Présentation des réponses et modifications pour approbation – Modification simplifiée n°1 – PLUi EST

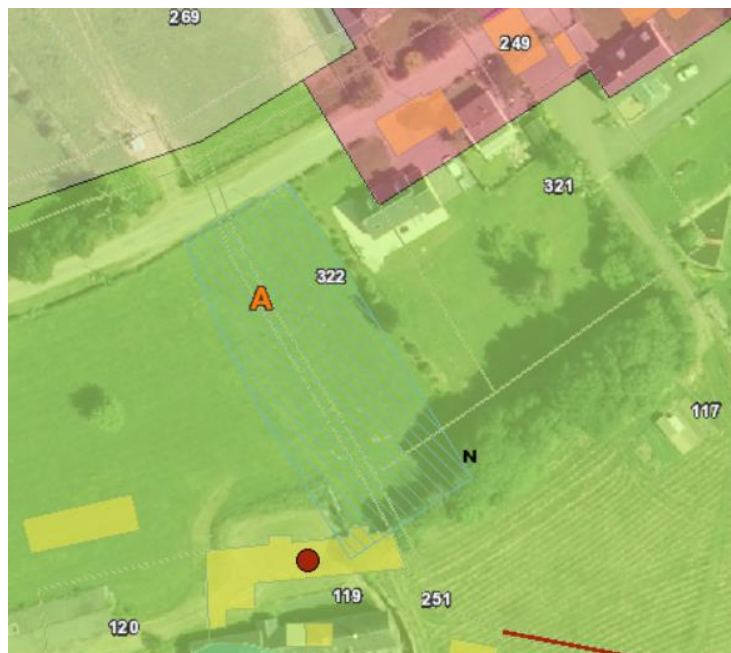
Registre – Déposition de M. URSIN Patrick, habitant sur la commune historique Le Locheur demande la possibilité de changement de destination du bâtiment situé sur son terrain, parcelle n°573 A0121. De plus, « *Je remarque que le pont du Locheur n'est pas dans les éléments patrimoniaux à préserver, bâti remarquable. Le plus beau pont sur l'Odon dans la région, il serait bien de mettre celui-ci en valeur, entretien et amélioration des abords* ».

Réponse de Pré-Bocage Intercom : La modification simplifiée permet d'étoiler de nouveaux bâtiments pour des projets hôteliers et touristiques. L'étoilage pour un changement de destination vers de l'habitation n'est pas ouvert au sein de cette modification simplifiée mais cette demande pourra être étudiée dans une autre procédure d'évolution du document d'urbanisme.

Le PLUi EST devra faire l'objet d'une actualisation générale des éléments patrimoniaux remarquables : cette demande est bien prise en compte, et fera l'objet d'une procédure de modification ultérieure du PLUi.

Aucune modification n'a été faite conformément à la décision de Pré-Bocage Intercom
